**Vysvětlení zadávací dokumentace č. 3 k veřejné zakázce s názvem:**

**„Přístavba tělocvičny u ZŠ Komenského,  
Nové Město nad Metují ”**

PrintScreen přílohy emailového dotazu – viz níže.

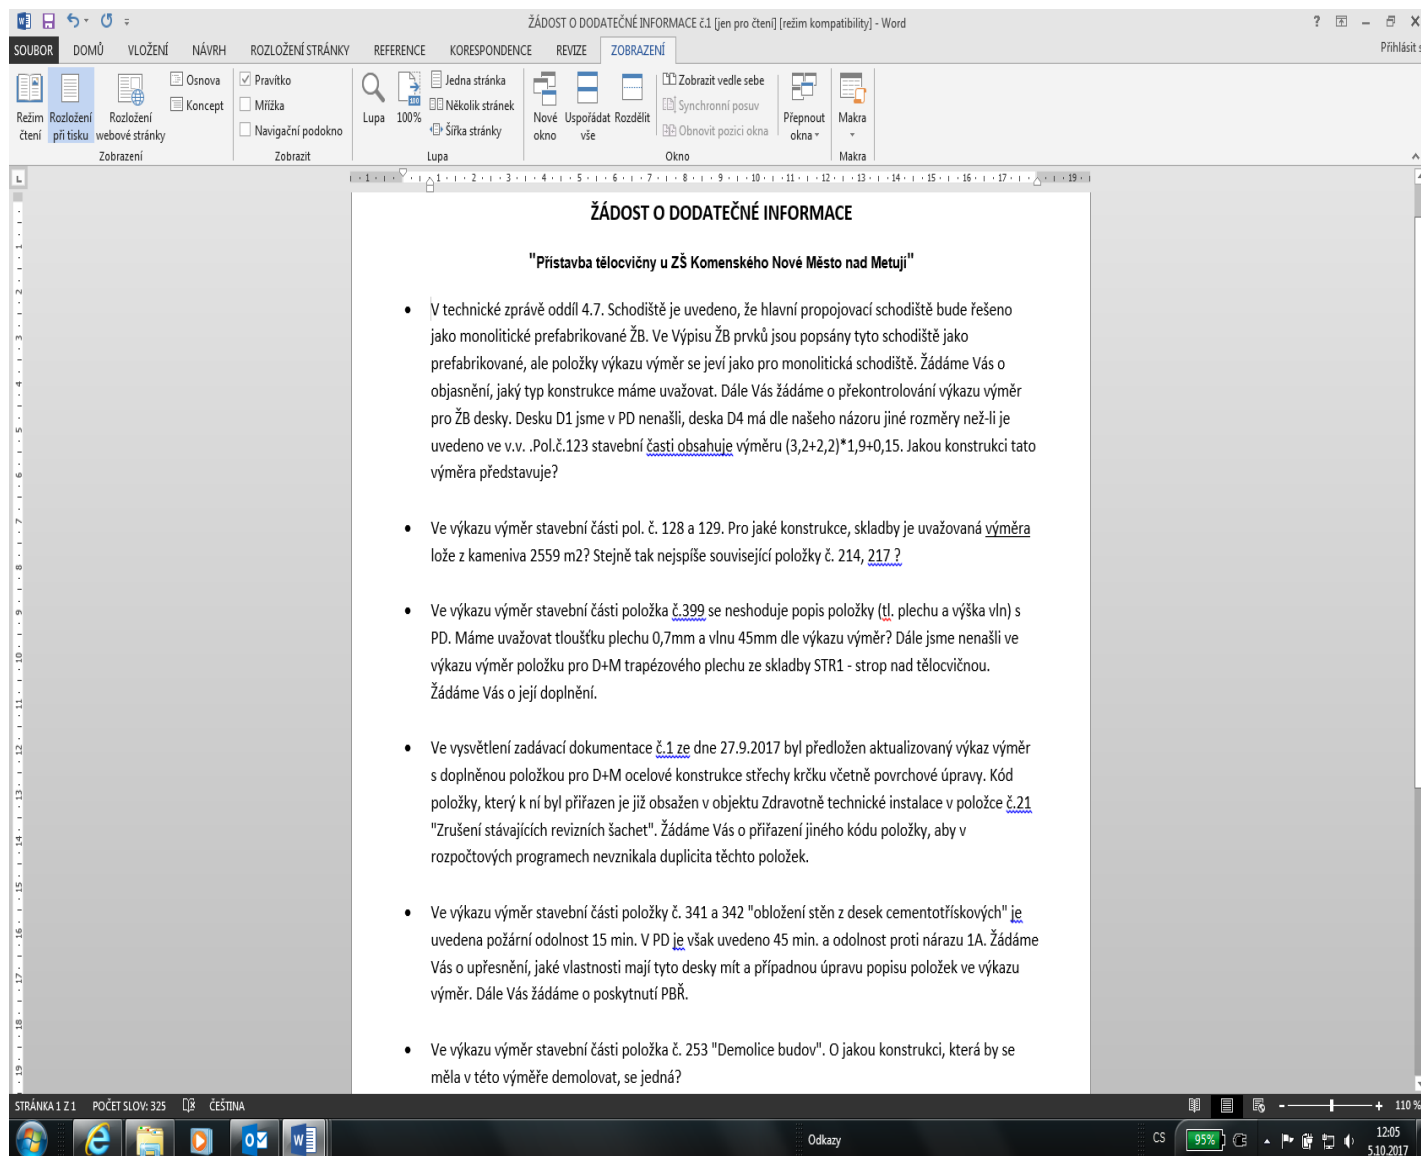
- V technické zprávě oddíl 4.7. Schodiště je uvedeno, že hlavní propojovací schodiště bude řešeno jako monolitické prefabrikované ŽB. Ve Výpisu ŽB prvků jsou popsány tyto schodiště jako prefabrikované, ale položky výkazu výměr se jeví jako pro monolitická schodiště. Žádáme Vás o objasnění, jaký typ konstrukce máme uvažovat. Dále Vás žádáme o překontrolování výkazu výměr pro ŽB desky. Desku D1 jsme v PD*

nenašli, deska D4 má dle našeho názoru jiné rozměry než-li je uvedeno ve v.v. .Pol.č.123 stavební části obsahuje výměru  $(3,2+2,2)*1,9+0,15$ . Jakou konstrukci tato výměra představuje?

- **Zavádějící popis ve výkazu výměr upraven, schodiště bude prefabrikované. Deska D1 je dobetonávka – viz výkres D1.2.1. Rozměr D4 upraven.**
- *Ve výkazu výměr stavební části pol. č. 128 a 129. Pro jaké konstrukce, skladby je uvažovaná výměra lože z kameniva 2559 m<sup>2</sup>? Stejně tak nejspíše související položky č. 214, 217 ?*
